## 改善箇所説明図 2. ①②

2. 機械式自動変速機の自動クラッチ装置において、

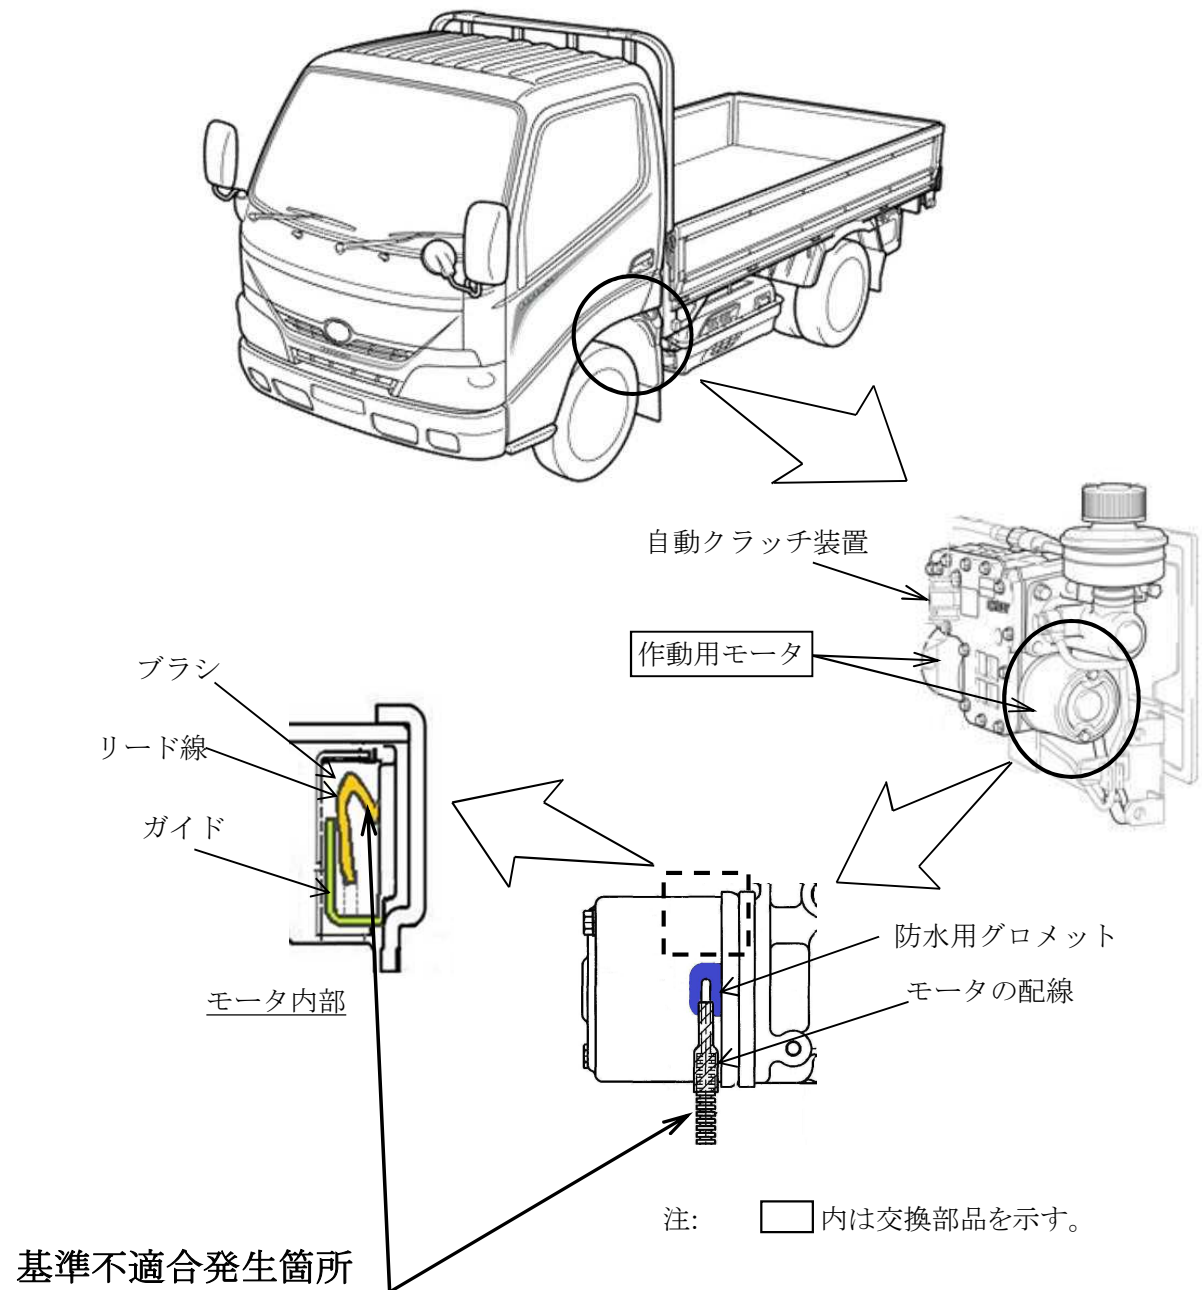
- ①作動用モータの配線の配索が不適切なため、防水用グロメットが変形してモータ内部に水が浸入することがある。そのため、ブラシの摺動が悪くなり警告灯が点灯し、最悪の場合、ブラシが固着してクラッチが作動せず、走行できなくなるおそれがある。
- ②モータ内部のブラシのリード線の配索が不適切なため、リード線がガイドに引っかかるものがある。そのため、ブラシの摺動が悪くなり導通不良を起こし、最悪の場合、モータが作動せず、走行できなくなるおそれがある。

2. ①及び② 全車両、作動用モータを対策品に交換する。

識別:改善済車両には車両型式打刻位置の上側に黄色ペイントを塗布する。
